Neugestaltung Uferpark Friedrichshafen inkl. Friedrichstraße und Bahnhofsvorplatz

Dokumentation Öffentliche Bürgerinformation am 25.07.2019

Welche Variante favorisieren Sie?

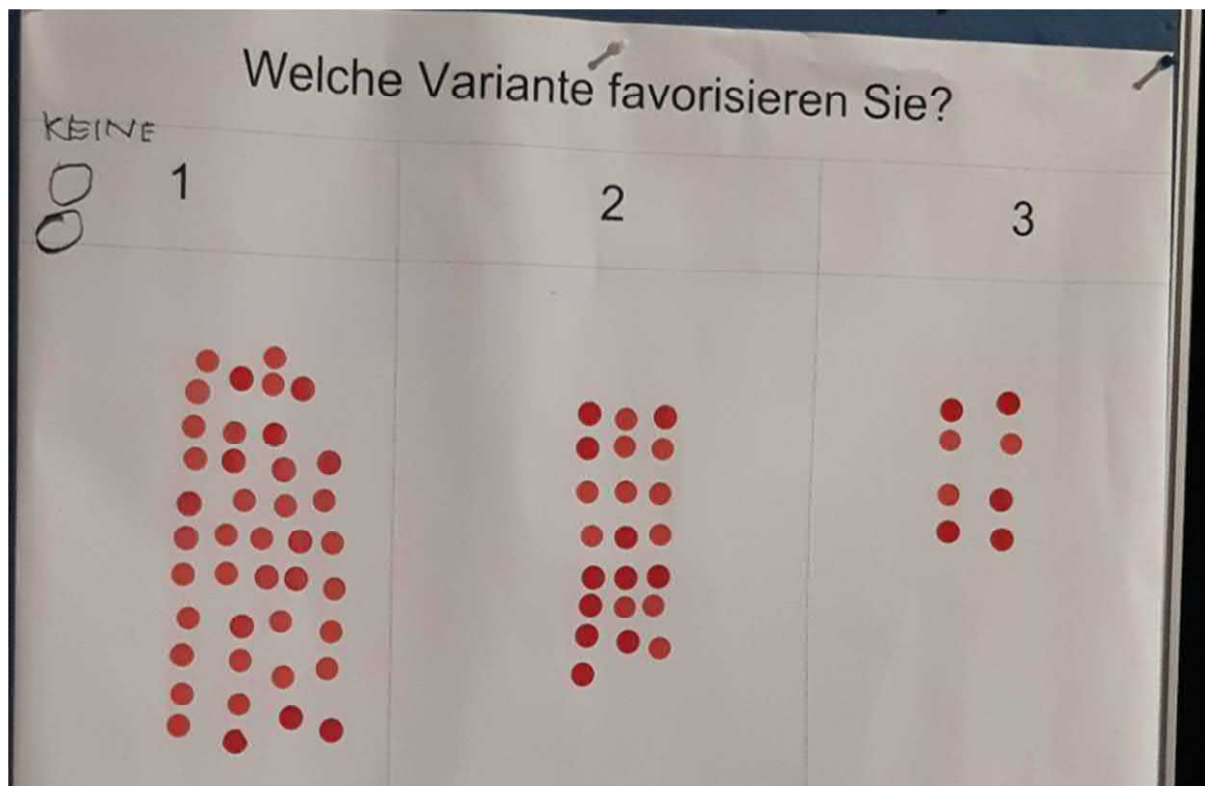
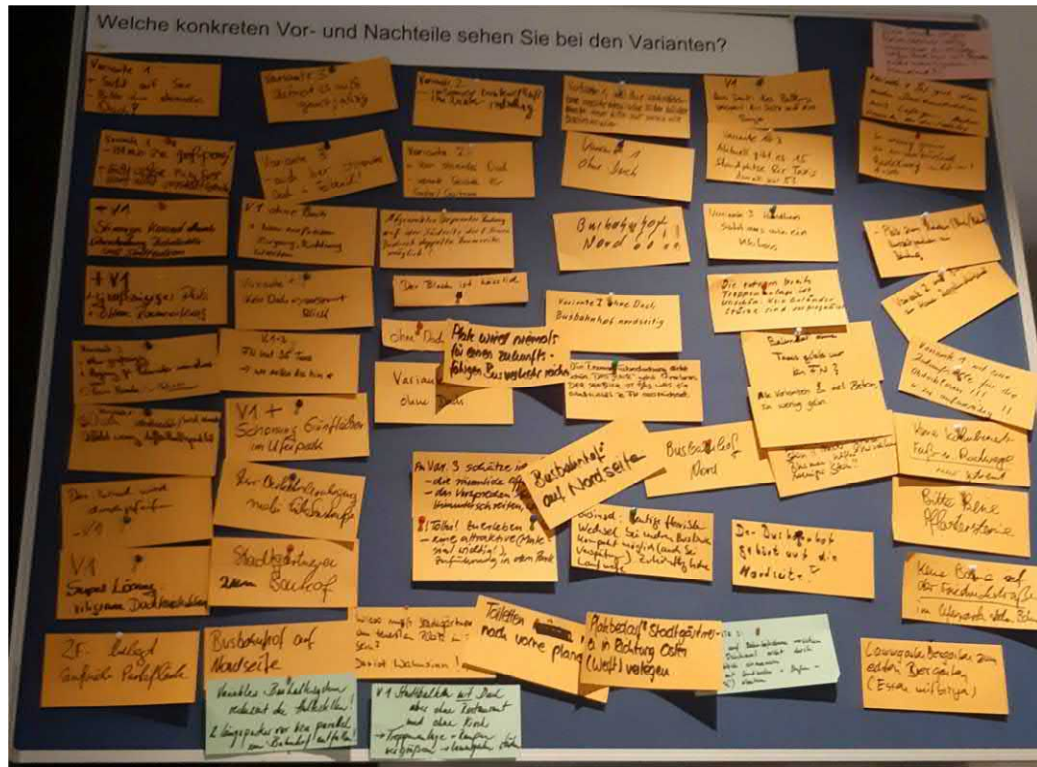
- Variante 1 ist gut, aber andere Dachkonstruktion noch luftiger. Andere Varianten zu einfallslos
- V1 das Dach des Balkons versperrt die Sicht auf die Berge

- Die Terrassenüberdachung nicht schön. Das „Flair“ geht verloren. Der Seeblick ist das was die Attraktivität in FN auszeichnet.
- Variante I ohne Dach. Busbahnhof nordseitig

- Variante 1 ist eine Zulaufstelle für die Obdachlosen!!! U. zu aufwändig!!!
- Variante 1 ohne Dach
- Variante 1, weil eine nachvollziehbare architektonische Idee dahinter steckt. Aber bitte nur wenn mit Gastronomie

- V1 Stadtbalkon mit Dach aber ohne Restaurant und ohne Kiosk → Treppenanlage + Rampen vergrößern → Lammgarten stärken
- Variante 1 ohne Dach
- V1 + Schonung Grünflächen im Uferpark

- Variante 1: Kein Dach → versperrt Blick
- Ohne Dach
- V1 ohne Dach + barrierefreiem Zugang, Richtung Westen
- Variante 1: + Sicht auf See - Bitte ohne störendes Dach!

- Variante 1 - ist mir zu „größporig“ + Sichtachse zum See darf nicht verstellt werden
- + V1 stimmiges Konzept durch überdachte Bushaltestelle und Stadtbalkon

- + V1 + großzügiger Platz + offene Raumwirkung
- Variante 1 – Dach verdreckt/wird schmutzig – Bietet wenig Aufenthaltsqualität
- Der Wind wird durchpfeifen – V1

- V1 Super Lösung: filigrane Dachkonstruktion

- Variante 2 mit Brunnen an Mauer Zeppelindenkmal
- Variante 2: Terrasse auf Bahnhofsebene versetzen und Denkmal nicht durch Betonblock einmauern evtl. mit Sandboden + Stufen + Rampe (!) arbeiten

- Variante 2: + kein störendes Dach – Separate Gebäude für Gastro/Gartnerei
- Variante 2 – im Sommer brütend heiß – im Winter rutschig
- Variante 3: Häuschen sieht aus wie ein Klohaus

- An Var. 3 schätze ich: - die räumliche Offenheit – das Versprechen beim Hinunterschreiten, was !Tolles! zu erleben – eine attraktive (Material wichtig!) Zuführung in den Park

- Variante 3: - auch hier störendes Dach in Teilbereich!
- Variante 3 da friert es mich ganzjährig
- Variante 3 + sehr großzügig + Abgang für Fahrräder wünschenswert – kein Häusle/wirkt wie Klohaus

- Die extrem breite Treppenanlage ist unschön. Kein Geländer Stürze sind vorprogrammiert
- Der Block ist hässlich
- Der Busbahnhof gehört auf die Nordseite!

- Variante 1 mit Stadtbalkon wird deutlich favorisiert.
Die Ausführung mit Dach wird jedoch häufig in Frage gestellt.
- Mehrfach wird die Verlegung des Busbahnhofs auf die Nordseite angeregt.

Bahnhofsvorplatz

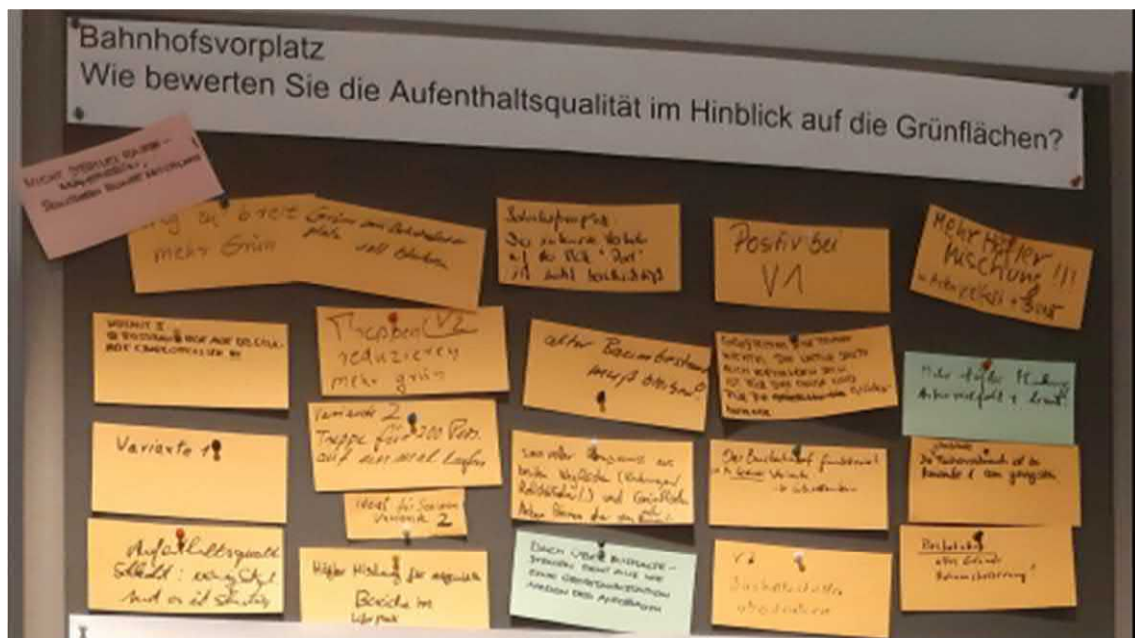
- Busbahnhof Nord
- Busbahnhof auf Nordseite
- Busbahnhof Nord !!!!
- Busbahnhof auf Nordseite
- Busbahnhof auf die Nordseite der Bahn legen + Entwicklung des Geländes als urbanes Quartier

- Platz wird niemals für einen zukunftsfähigen Busbahnhof reichen
- Variables Bushaltesystem reduziert die Haltestellen! 2 Längsparker vor bzw. parallel zum Bahnhof entfallen!

- Diese Rampe ist für Rollstuhlfahrer völlig ungeeignet, für Kinderwagen und Leute mit Stock nicht sicher begehbar! Handlauf??
- Lammgartenbiergarten zum echten Biergarten (Essen mitbringen erlaubt)

- Keine Bäume auf der Friedrichstraße
im Uferpark stehen Bäume
- Bitte keine Pflastersteine
- Bahnhofvorplatz in allen Varianten mit zuviel Stein! Mehr Grün, Blumen, Häfler Mischung, weniger Stein!!

- Alle Varianten zu viel Beton, zu wenig Grün.
- Zu wenig Grün zu unnatürlich
Radelweg nicht mit Autos
- Keine kombinierten Fuß- und Radwege
nur getrennt
- Platz zum Abholen (Bus/Bahn) Kurzzeitparken am Bahnhof

- Businsel: Heutige flexible Wechsel bei mehreren Buslinien kompakt möglich (auch bei Verspätung). Zukünftig hohe Laufwege.
- Platzbedarf Stadtgartnerei in Richtung Osten (Werft) verlegen

- Wieso muss Stadtgärtnerei am teuersten Platz in FN sein? Das ist Wahnsinn!!!
- Stadtgärtnerei zum Bauhof
- Bahnhof ohne Taxis gibt's nur in FN?
- Variante 1 – 3 Aktuell gibt es 15 Taxistandplätze für Taxis danach nur 5?
- V. 1 – 3 FN hat 35 Taxis → wo sollen die hin?
- ZF belegt zu viele Parkflächen
- Toiletten nicht nach vorne planen

Friedrichstraße Welche Variante favorisieren Sie?

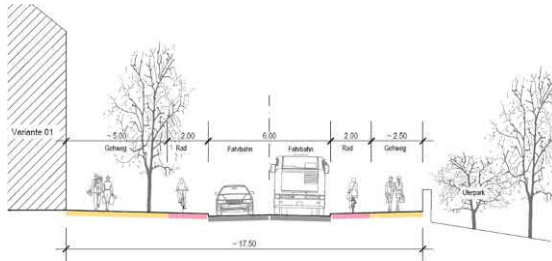
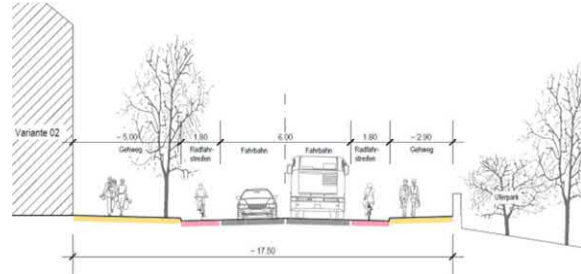
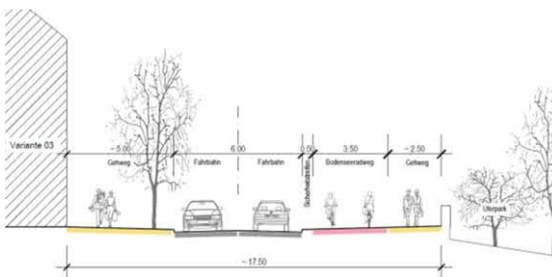
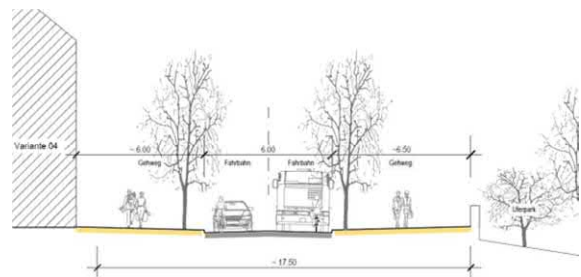
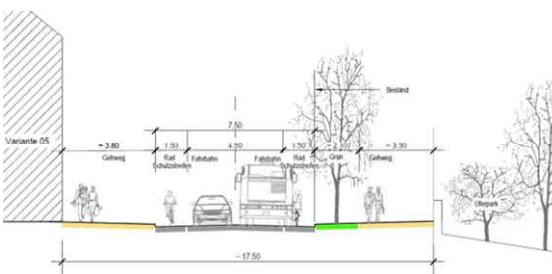
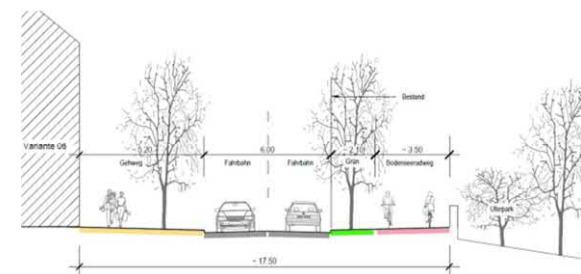
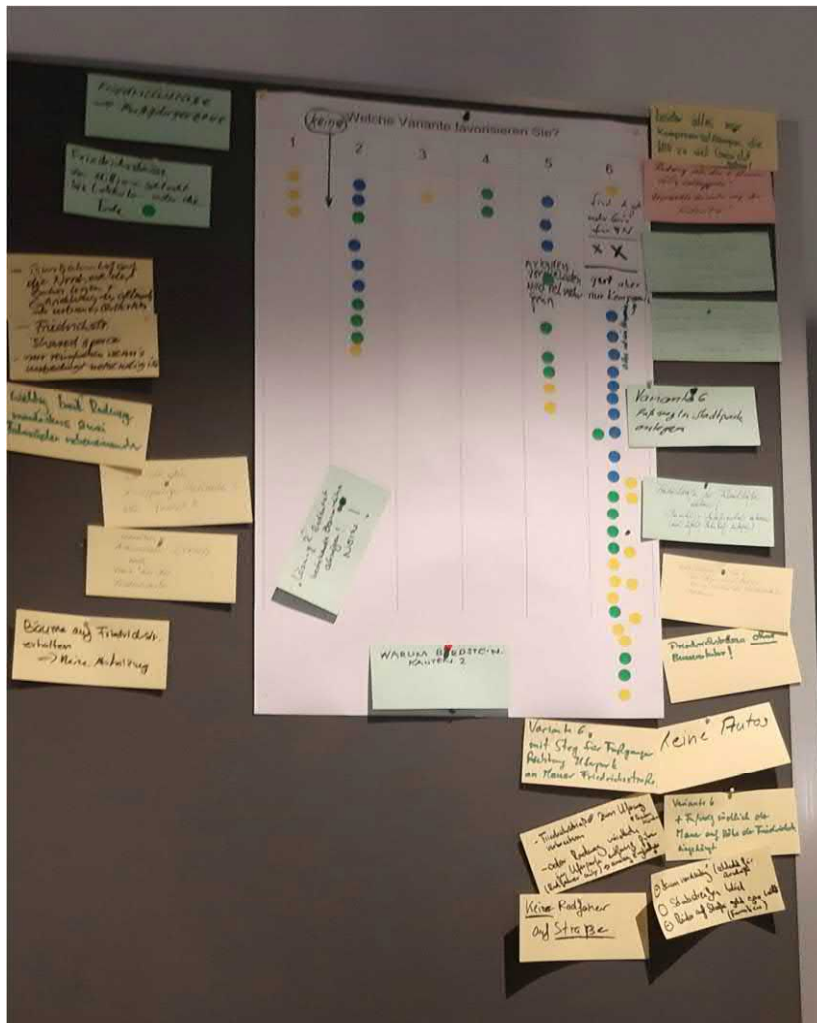
- Variante 6:
Find ich gut xx
mehr Grün für FN
- Variante 6:
gut aber nur Kompromiss (Kommentar hierzu: alles ist ein Kompromiss)
- Variante 6 Fußweg in Stadtpark anlegen
- Variante 6 mit Steg für Fußgänger Richtung Uferpark an Mauer Friedrichstraße
- Variante 6 + Fußweg südlich der Mauer auf Höhe der Friedrichstr. Eingehängt
- Friedrichstraße zum Uferweg verbreitern
oder Radweg nördlich im Uferpark entlang führen (Radfahrer only) → analog Engli-
scher Garten München
- Arkaden vor die Läden und viel mehr Grün

- Friedrichstraße → Fußgängerzone
- Friedrichstraße von Millionenschlucht bis Lukullum unter die Erde
- Unnützer Autoverkehr (LKWs) muß raus aus der Friedrichstraße

- Friedrichstraße shared space
nur reinfahren wenn`s unbedingt notwendig
- Shared Space ohne Bordsteinkanten + Tempo 20 bei Sackgassenlösung Friedrichstr. / Orionknoten

- Warum Bordsteinkanten?
- Leider alles nur Kompromisslösungen, die MIV zu viel Gewicht geben!
- Wichtig breite Radwege
Friedrichstrasse ohne Busverkehr!
- Keine Autos

- Friedrichstraße zur Fahrradstraße erklären!
Busverkehr + Anlieferverkehr zulassen (auch Zufahrt Bahnhof zulassen)
- mindestens zwei Fahrräder nebeneinander

- Wo ist die 1-spurige Variante? oder Tunnel?
- Beste Variante: Keine Autos! Wenn Autos, dann Sachgasse und nur Parkhaus
Schutzstreifen: inpraktikabel → Überholabstand 1.50 ab Streifenkante → Autos zum Erledigen
Auf keinen Fall Radfahrstreifen unter 2.50.

- Zur Verkehrsberuhigung mehr Einbahnstraße
- Abgesenkter separater Radweg auf der Südseite der Friedrichstraße. Dadurch doppelte Baumreihe möglich!
- Radweg von der F. Strasse völlig entkoppeln! Abgesenkte Variante auf der Südseite!

- Keine Radfahrer auf Straße
- Bäume auf Friedrichstraße erhalten → keine Abholzung
- „Lösung 2“ bedeutet bestehende Baumreihe absägen! NEIN!
- Unterführung zum See hin, für Fußgänger und Radler die von Norden die Riedleparkst. Herkommen

- ⊖ Baum nordseitig (schlecht für Geschäfte)
- ⊖ Schutzstreifen blöd
- ⊖ Räder auf Straße geht gar nicht (Familien)

- Friedrichstraße:
Die Variante mit dem Gehweg auf der Nord- und Radweg auf der Südseite sowie Bäumen beidseitig wird deutlich favorisiert. Häufiger Wunsch ist, dass der Radweg von den sonstigen Nutzungen entkoppelt wird.

- Öfters wird bemerkt, dass dem MIV noch zuviel Gewichtung zugestanden wird.
Friedrichstraße soll möglichst autofrei sein.
- Der Steg am Gondelhafen wird sehr positiv aufgenommen. Häufig wird die Durchfahrt für Boote im Bereich der geplanten Brücke angemerkt.

Seeterrassen Uferpark

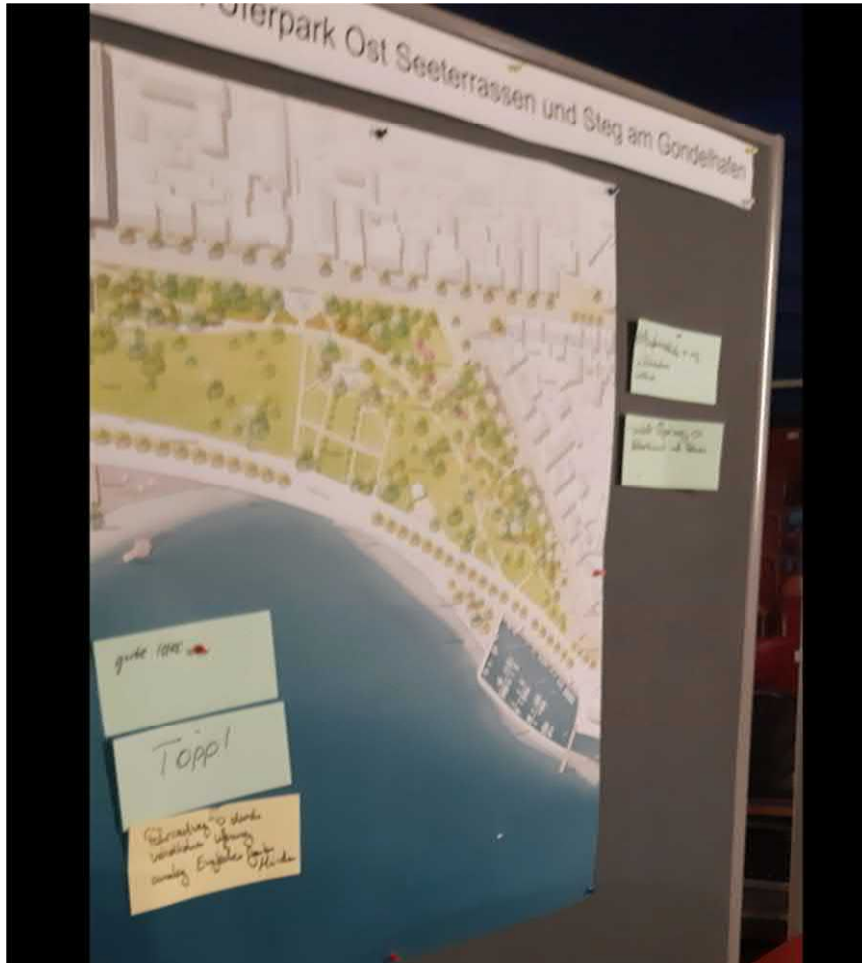
- gute Idee
- Topp!
- Fahrradweg durch nördlichen Uferweg analog Englischer Garten München
- Musikmuschel weg wirkt wie Klohäuschen
- Anstatt Uferweg Naturstrand mit Steinen

- Ansätze gut
vielleicht einen Mehrwert in gute Gestaltung des Beachcafés legen
- Treppen tiefer runter! Kies = Algen = Gestank!
- Funktionale Flachwasserzone = Sand + Bewuchs
Kiesschicht drunter
- Bitte auch Bänke mit Rückenlehne.
- Bänke mit Tische

- Auch die Seeterrassen und der Erhalt des Beachcafés werden grundsätzlich sehr positiv bewertet.
- Häufig wird eine Erweiterung der Bademöglichkeiten gefordert.

Steg am Gondelhafen

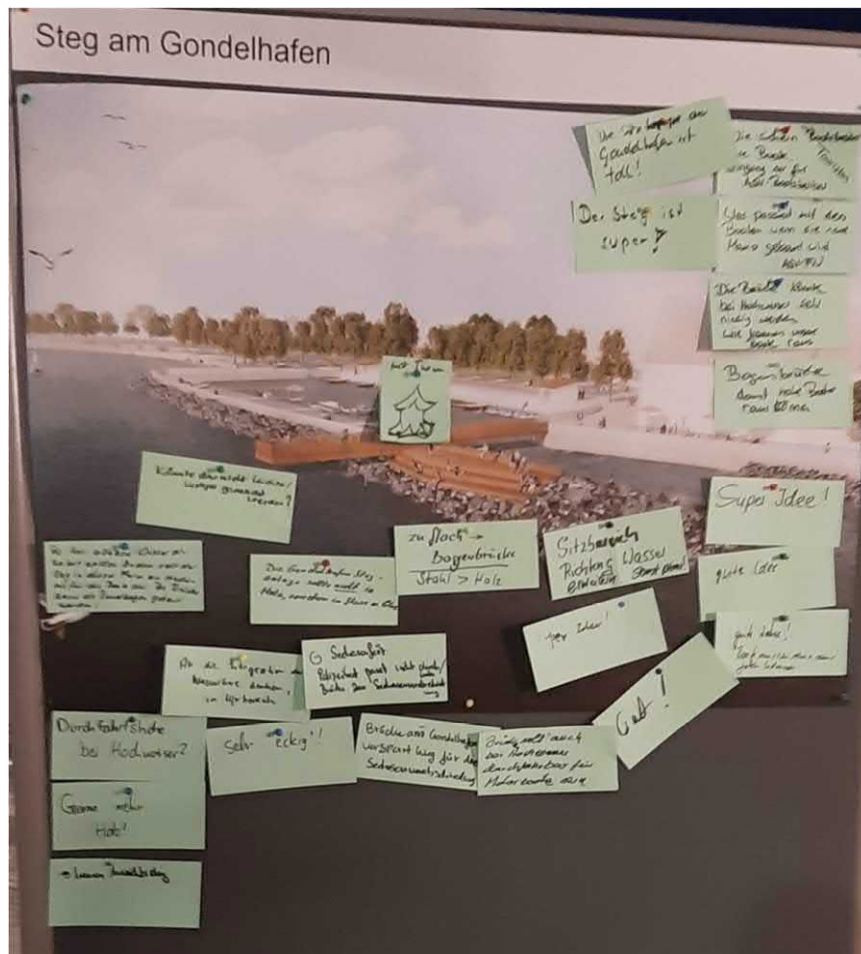
- Die Mole sollte zum Wasser erweitert werden. Zudem stellt der Steg in dieser Form ein Hindernis für die Boote dar. Die Brücke kann als Rundbogen gebaut werden.
- Durchfahrtshöhe bei Hochwasser?
- Seehasenfest
 - Polizeiboot passt nicht durch/unter Brücke zur Seehasenverabschiedung
- Wie passt unter dem Steg das Polizeiboot für den Seehasen durch?
- Brücke am Gondelhafen: versperrt Weg für die Seehasenverabschiedung
- Brücke soll auch bei Hochwasser durchfahrbar für Motorboote sein
- Die Brücke könnte bei Hochwasser sehr niedrig werden
 - Wie können unsere Boote raus
- Bogenbrücke damit hohe Boote raus können
- Gute Idee! Boote müssen rein + raus fahren können
- Zu flach → Bogenbrücke
 - Stahl > Holz
- Gerne mehr Holz!
- Die Gondelhafen Steganlage sollte nicht in Holz, sondern in Stein u. Glas

- Keinen Aussichtsteg
- Könnte das nicht leichter/lustiger gemacht werden?
- An die Integration der Wassertiere denken, im Uferbereich
- Sehr „eckig“!
- Mit Turm
- Sitzbereich Richtung Wasser erweitern. Sonst prima!
- Super Idee!
- Gut!
- Die Sitztreppe am Gondelhafen ist toll!
- Der Steg ist super!
- Wie sichern Bootsbesitzer ihre boote. Eingang nur für ASV-Bootsbesitzer Touristen
- Was passiert mit den Booten, wenn die neue Mauer gebaut wird ASV-FN
- Super Idee!
- Gute Idee
